上海市普陀区真如社区W060802单元控制性详细规划 B03、B04B、B05A、B05B、B06A、B06B街坊局部调整 (公众参与草案)

规划组织编制单位：上海市普陀区人民政府 上海市规划和自然资源局

公示和反馈意见时间：2025年10月20日至2025年11月18日（共30日）

调整前普适图则

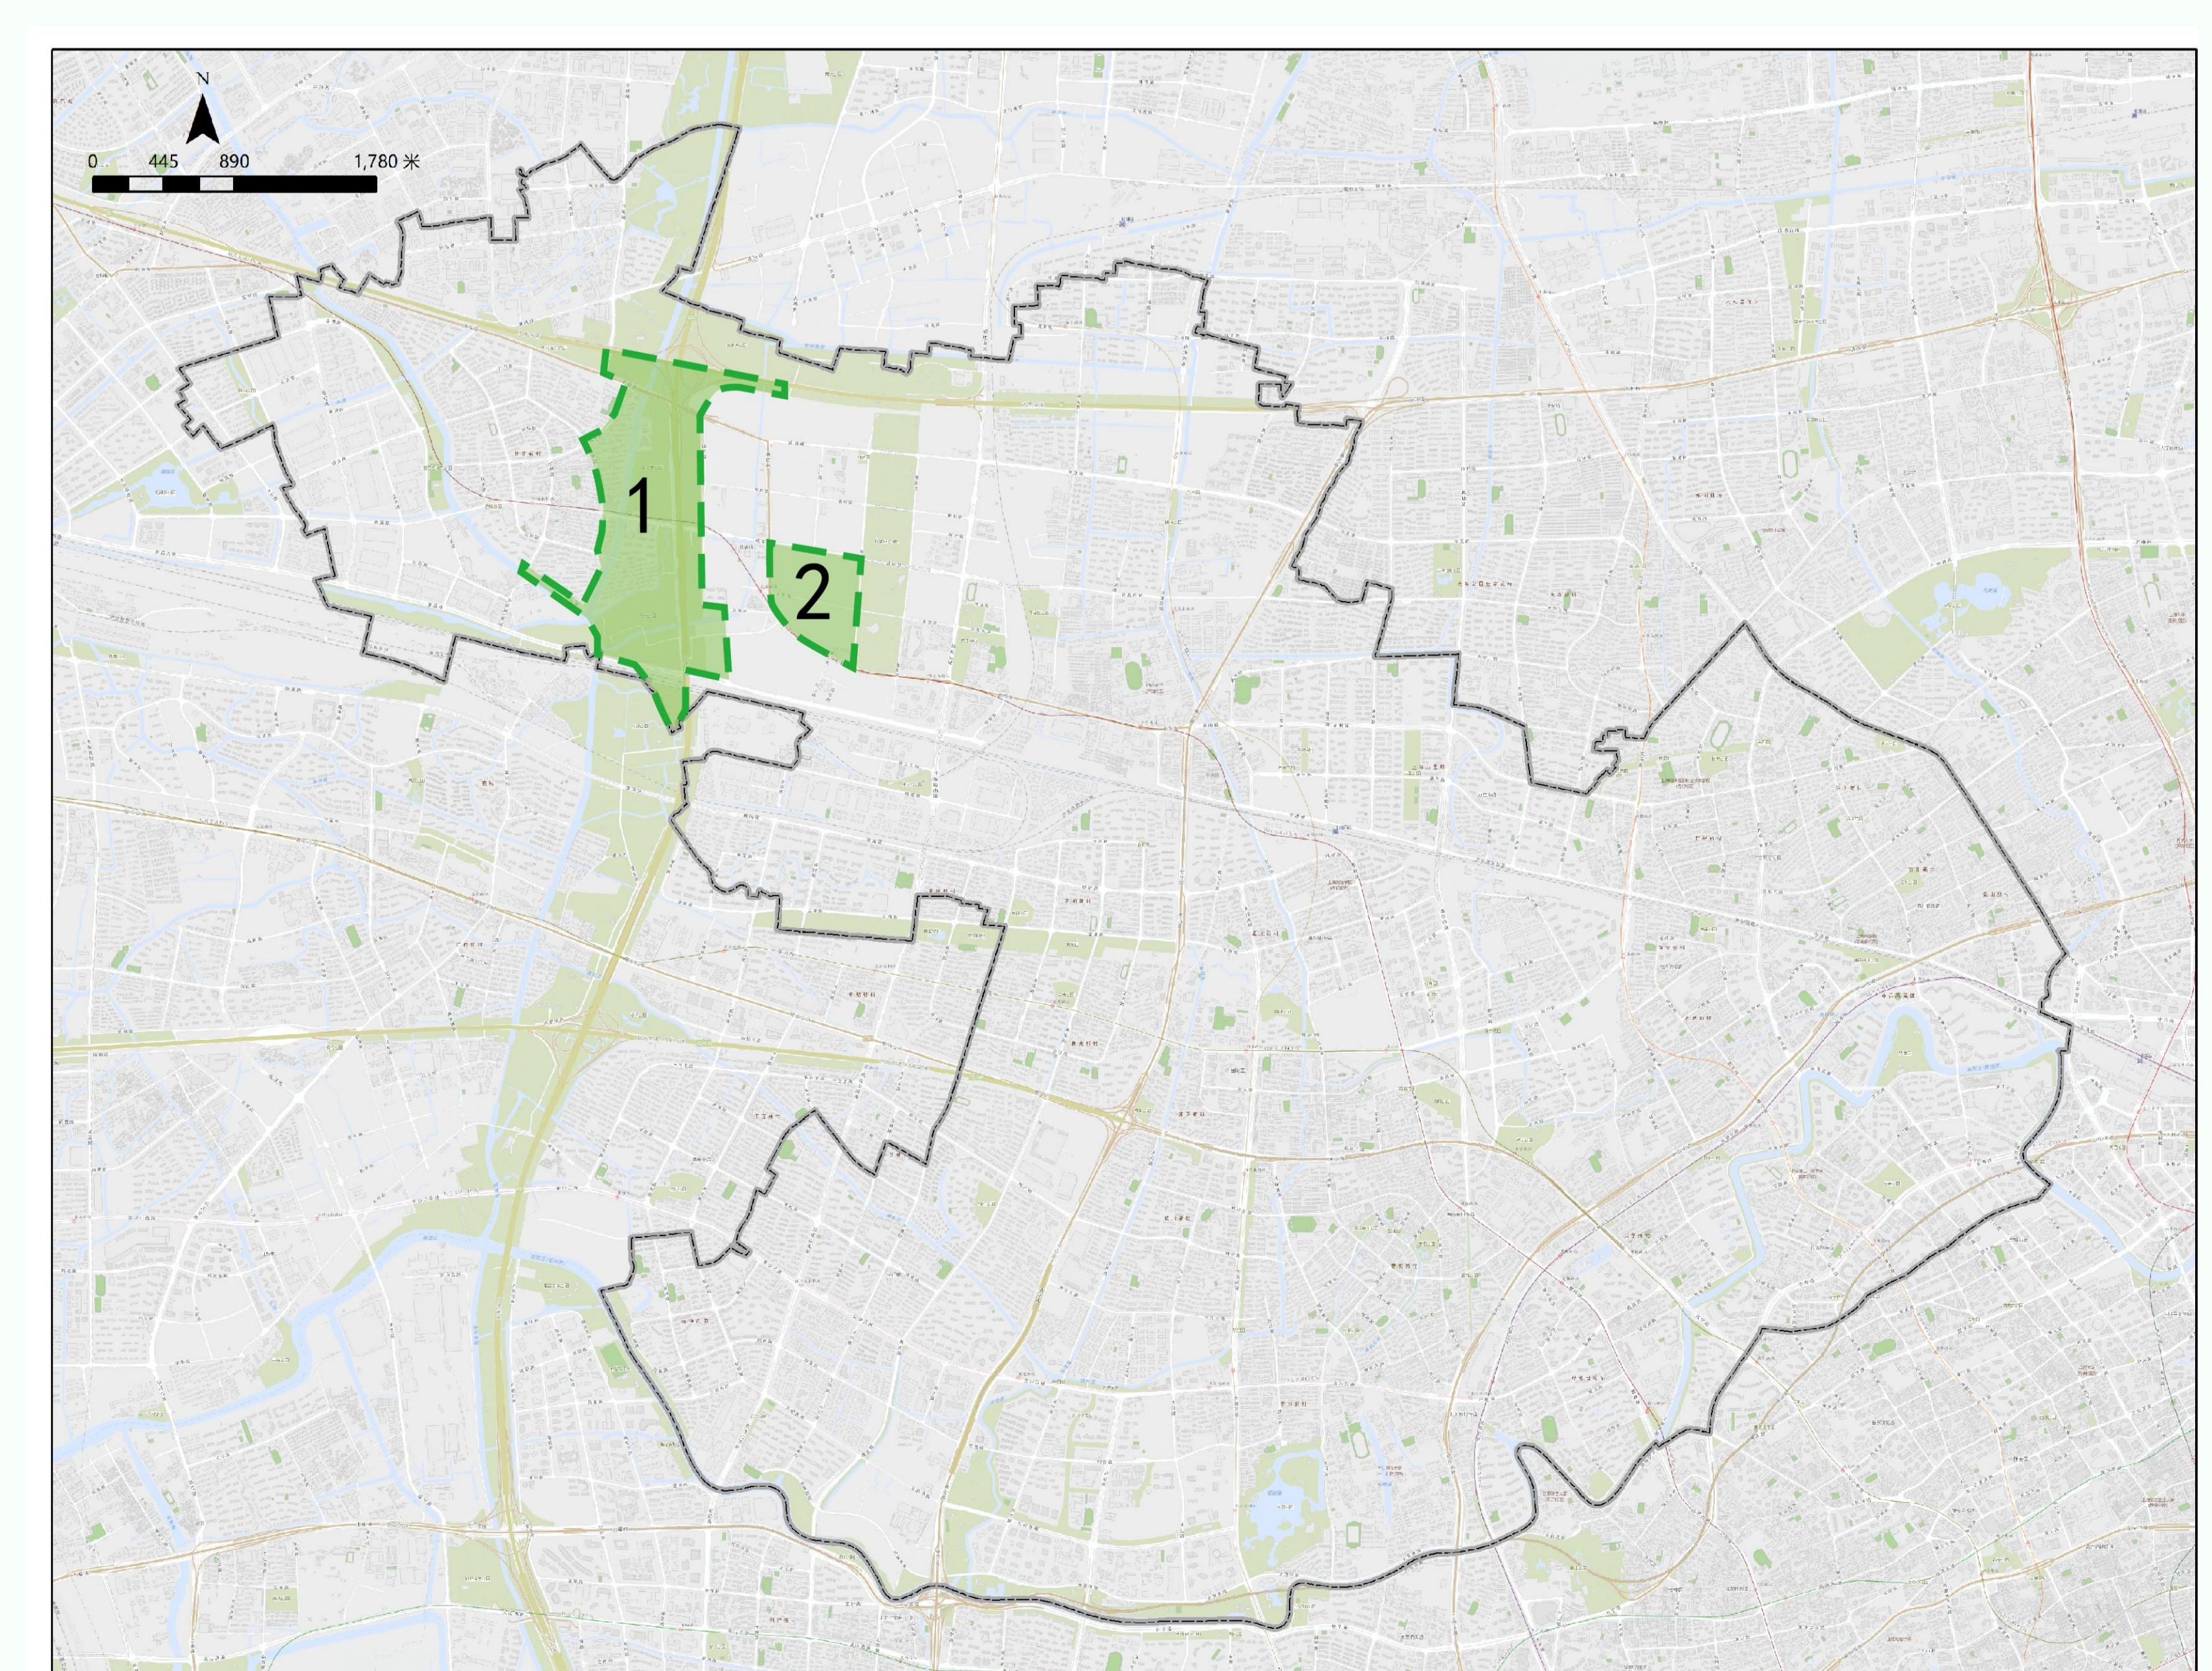
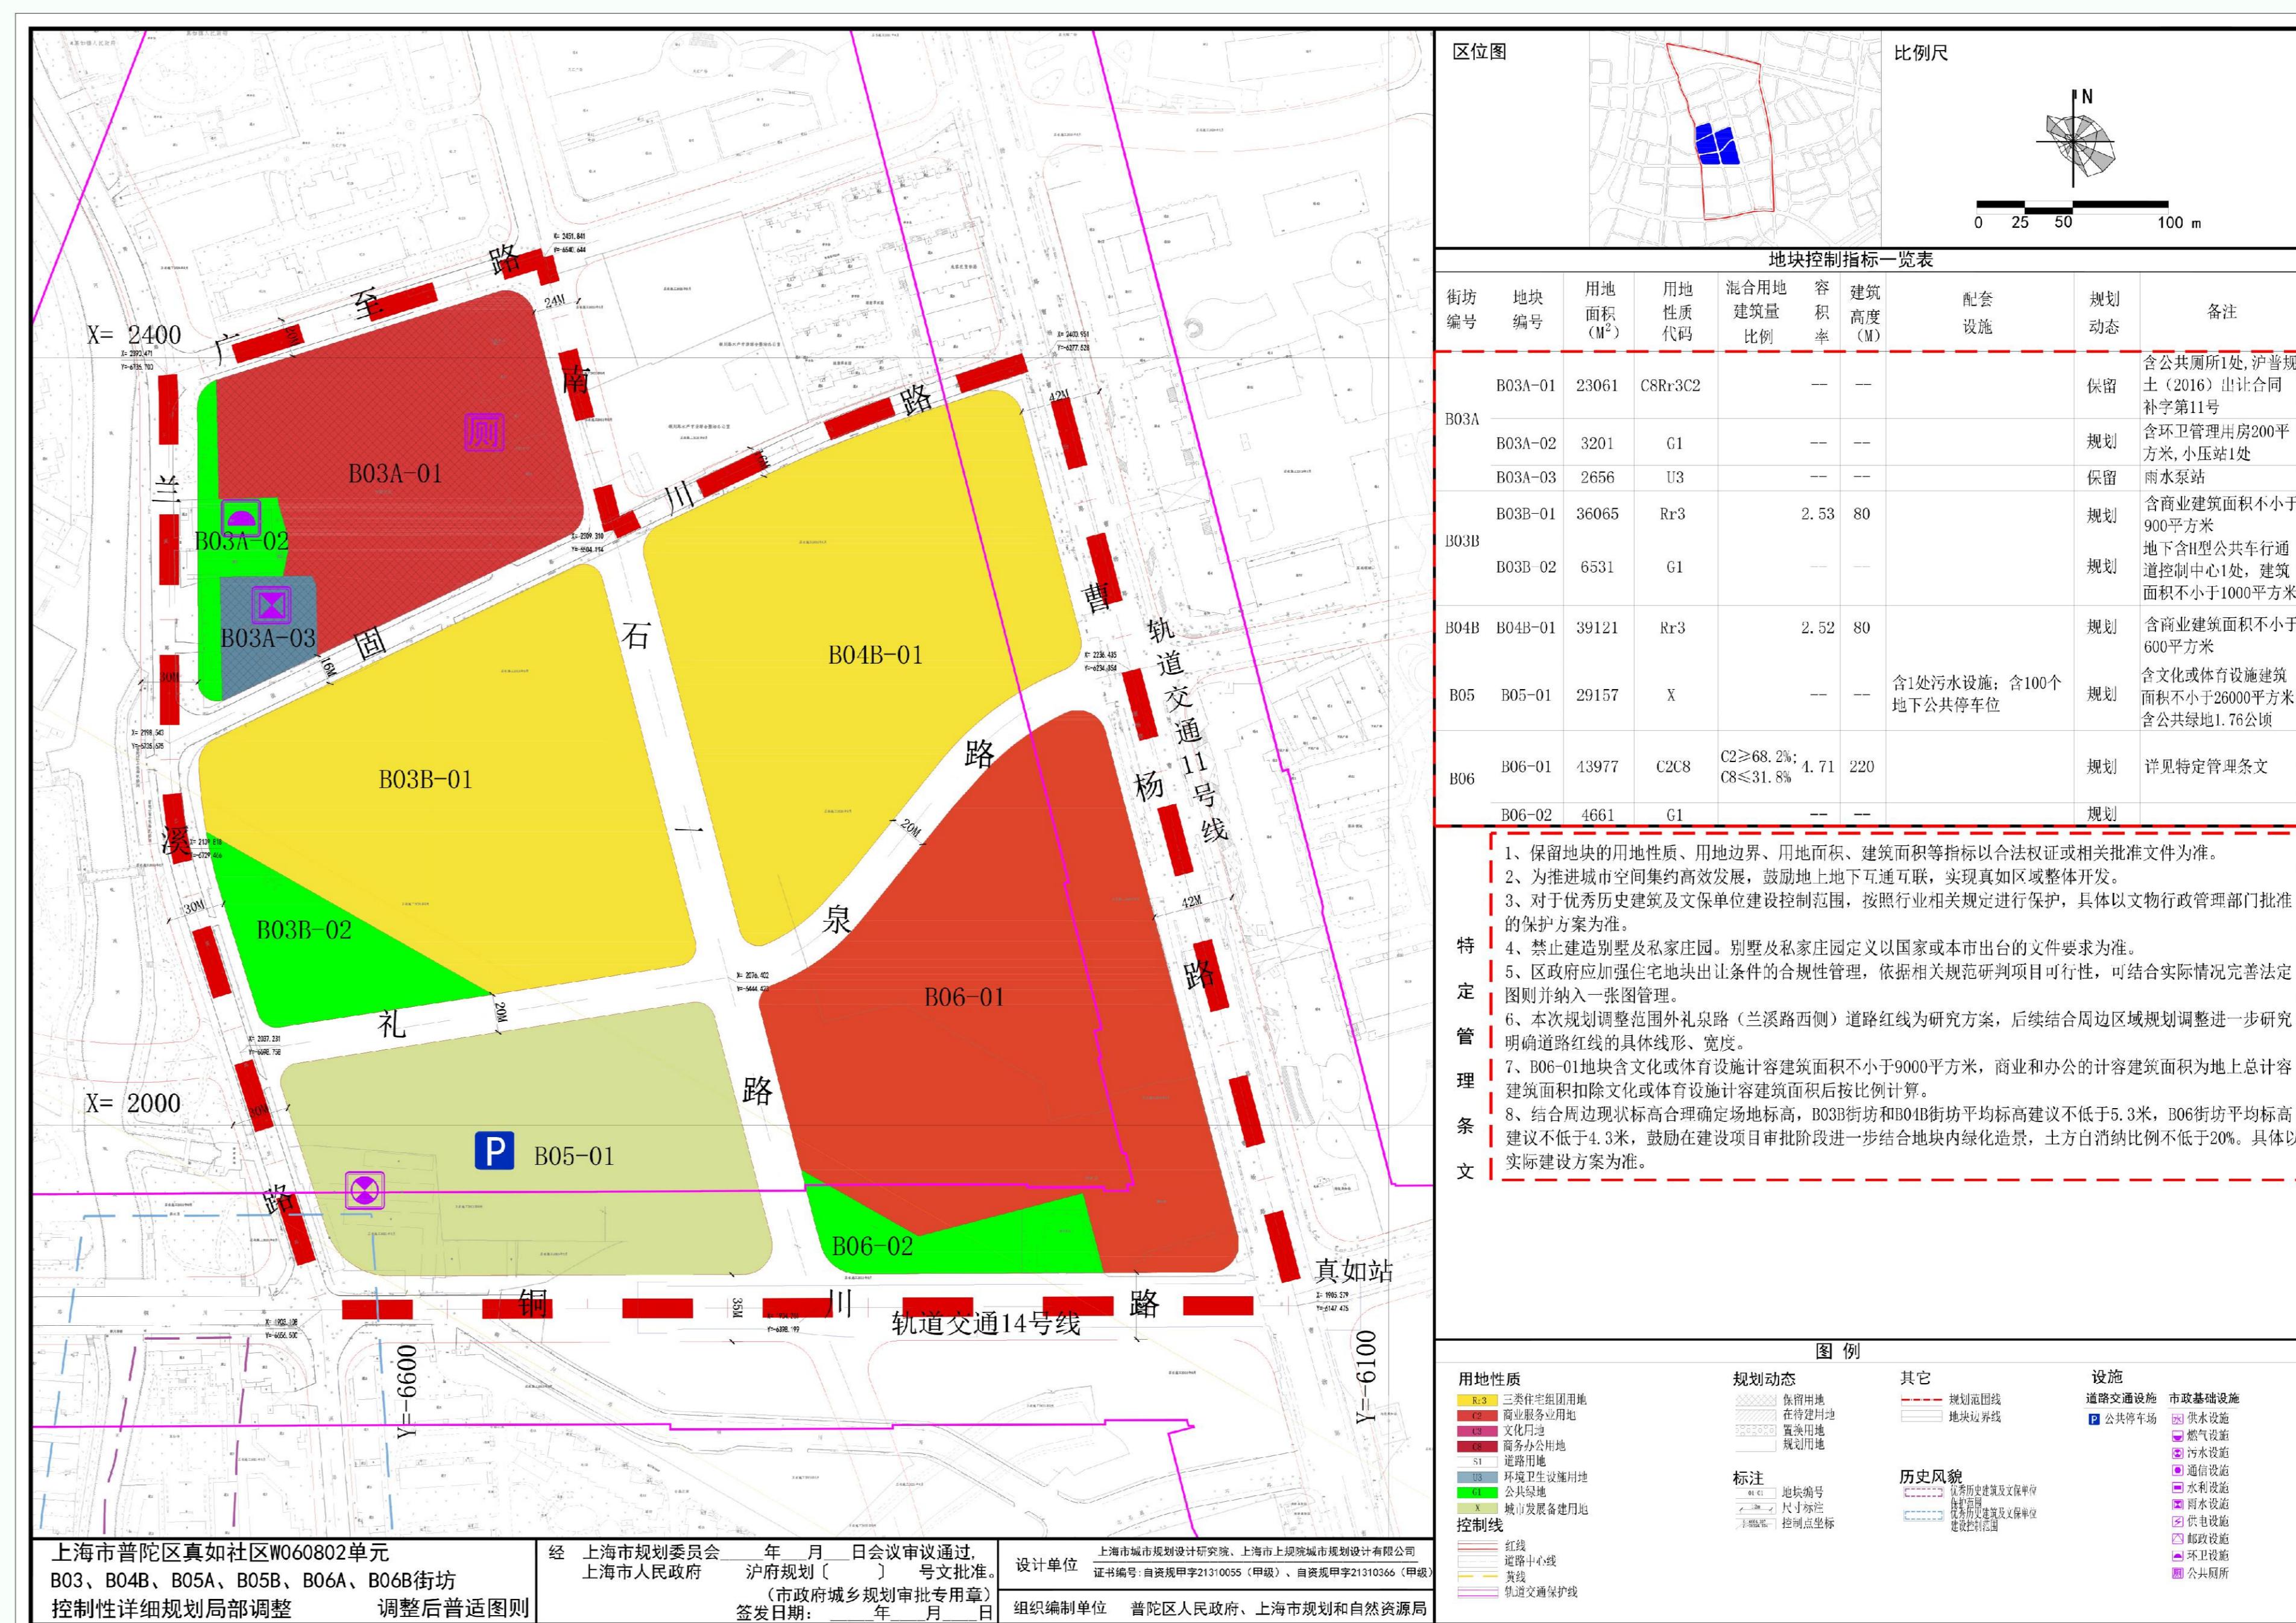
衔接礼泉路整段线形研究方案，综合考虑周边规划用地和现状实施条件，优化礼泉路道路线形，将本次调整范围内礼泉路线形适当南移，宽度不变，取消真湛路，同时将固川路（南石一路-兰溪路）由公共通道调整为市政道路，红线宽度16m。

结合城市设计方案研究，优化用地布局，绿地向真如绿廊集聚，礼泉路北侧布局两块住宅用地，容积率2.52-2.53，建筑高度不大于80米，含商业面积600-900平方米。商业商办、文化体育等功能向绿廊及南侧真如站周边集聚，与周边环宇城、高尚领域等板块共同构成真如副中心核心商办集聚区。B06-01地块用地性质为商业商办混合用地，容积率4.71，建筑高度不大于220米，地块内含文体设施建筑面积不小于9000平方米。

为充分预留弹性，B05街坊规划为城市发展备建用地，后续在确保公益性要素不减少的前提下，结合周边区域研究，合理确定地块功能和规模。
